NEWS Aftermarket

AM01 / 2022

Ottimizzazione dei dischi di pressione per assali autosterzanti - Codici BPW 03.128.05.06.0 / 07.0 e 03.128.05.09.0 / 10.0

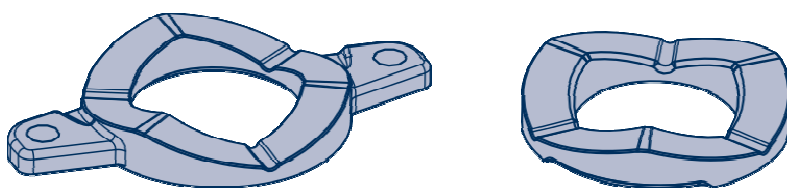
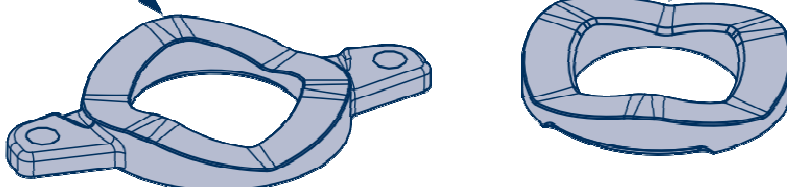
Vecchia versione:

ondulazione
appiattita

gola rinforzata

Nuova versione:

omissione delle cavità inferiori

Nel dicembre 2021, BPW ha introdotto nuovi dischi di pressione rinforzati e ottimizzati, sia nel primo equipaggiamento che nel mercato post-vendita. Di conseguenza, un'installazione mista di vecchi e nuovi dischi di pressione non è consentita.

Per evitare abbinamenti errati, sono stati realizzati i nuovi kit di riparazione 09.801.09.38.0, in sostituzione di 03.128.05.09.0 e 03.128.05.10.0.

Il kit di riparazione 09.801.09.38.0 contiene i nuovi dischi di pressione e i relativi elementi di fissaggio, per un'estremità dell'asse autosterzante.

D'ora in poi, i dischi di pressione devono essere sempre sostituiti su ciascuna estremità dell'asse, in coppia. Tuttavia, è possibile un'installazione mista di vecchi e nuovi dischi di pressione, ma sempre correttamente accoppiati, su ciascuna estremità dell'asse autosterzante.
